Mission régionale d'autorité environnementale
Centre-Val de Loire

**Avis de la mission régionale
d'autorité environnementale
Centre-Val de Loire
sur un projet de création d'une centrale photovoltaïque
sur les communes de Méhers, Châtillon-sur-Cher et
Chémery (41)
Demandes de permis de construire**

n°2021-3209

Figure 2: situation du projet par rapport aux Znieff et aux sites Natura2000

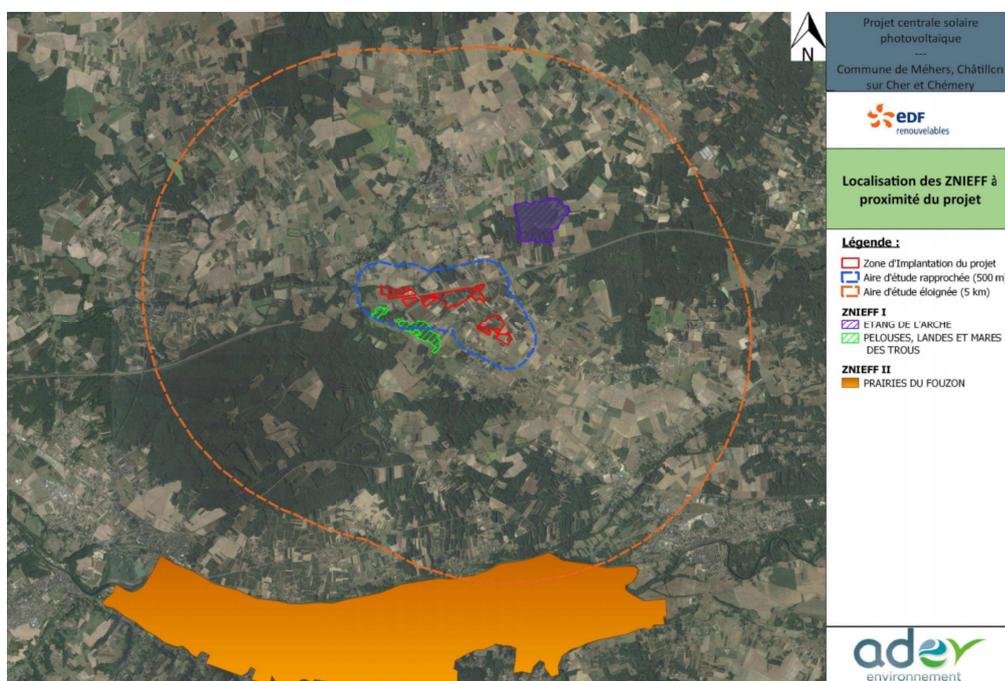
En outre, selon la Dreal, des prospections assez récentes (2016) dans le cadre d'une proposition de Znieff, sur une partie de l'aire d'étude (zone 3), ont mis en évidence un cortège d'espèces végétales remarquables⁷, et aucune n'a été retrouvée lors de la présente étude (2019), ce qui accrédirait l'idée d'une insuffisance des inventaires réalisés sur le site. Un complément de prospection devra être mené pour actualiser les mentions de ces différentes espèces sur le site.

Certains milieux naturels sont prévus pour être aménagés (70 à 90 % des pelouses calcicoles, prairies, fourrés), malgré leur intérêt potentiel pour l'accueil de la faune et de la flore. À la zone finale aménagée (32 ha clôturés) s'ajoute par ailleurs la transformation de 6,5 ha de friches sableuses en zone de maraîchage, en lien avec la Chambre d'agriculture. Ceci est potentiellement problématique selon la contribution de la Dreal, une partie importante des espèces végétales menacées inventoriées dans le cadre du projet de Znieff étant localisée dans ce secteur.

L'autorité environnementale recommande de compléter l'inventaire des espèces avec notamment une prospection complémentaire afin de confirmer les niveaux d'enjeu attribués sur les sites et la caractérisation des pelouses calcicoles et des zones humides.
